No.HF07-0093

モニタッチ『V8シリーズ』・『CU-xxシリーズ』

・『DU-10』型式変更のお知らせ

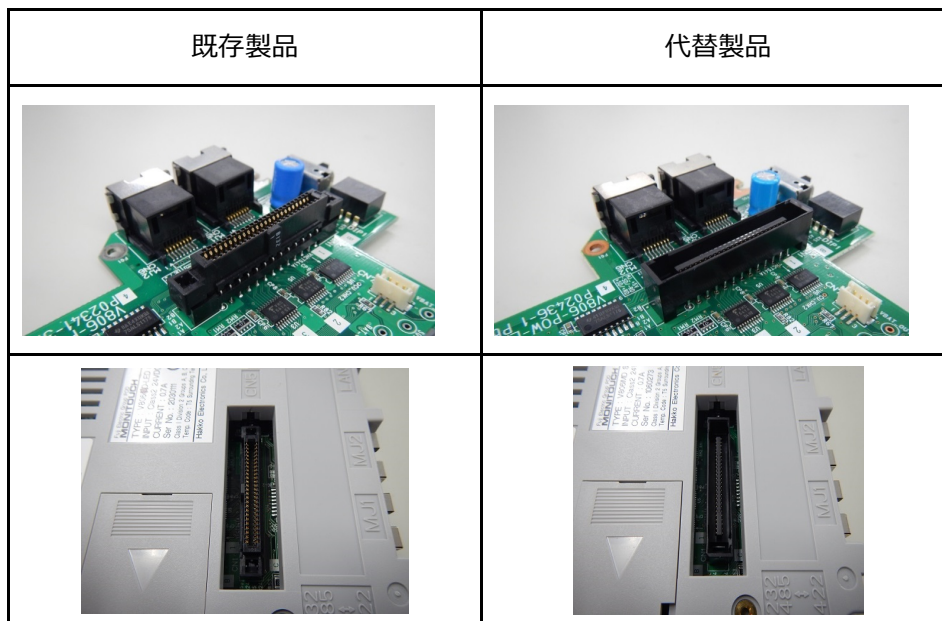
さて掲記の件、V8シリーズ、通信ユニット「CU-XXシリーズ」、V806用オプションユニット「DU-10」に使用しているコネクタ（通信ユニットおよびV806用オプションユニットとV8シリーズ本体を接続するコネクタ）が生産中止となり、新コネクタに仕様変更しV8シリーズを継続生産致します。つきましては、ご迷惑をお掛けして誠に恐縮ですが、受注型式、仕様を変更させて頂きたく、以下にご案内申し上げます。

現行品（Nなし）と新型式（N付き）の組み合わせでの接続はコネクタが異なり接続できません。

※V8本体と「CU-xxシリーズ」または「DU-10」を使用する各ユーザー様におかれましては、V8本体（N付き）と「CUN-xxシリーズ」（N付き）または「DUN-10」（N付き）での使用をお願いします。

V8 本体側コネクタの外観比較

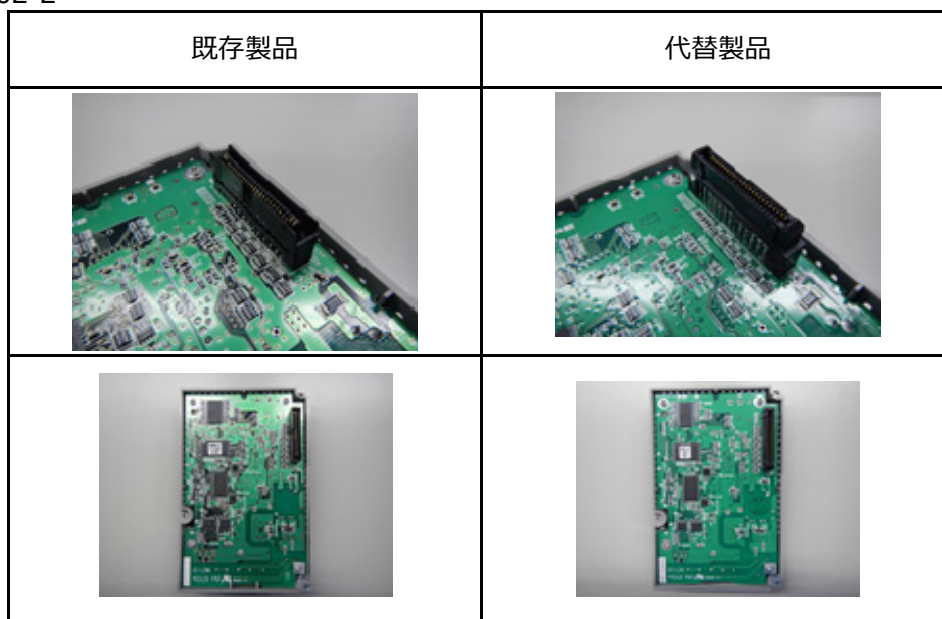
※代替製品はコネクタ外形が大きくなるため、基板固定用ネジ箇所（写真右下の赤丸部）をビス無しに変更します。
また、基板上のビス挿入穴の上に緑色のシールを貼りつけます。
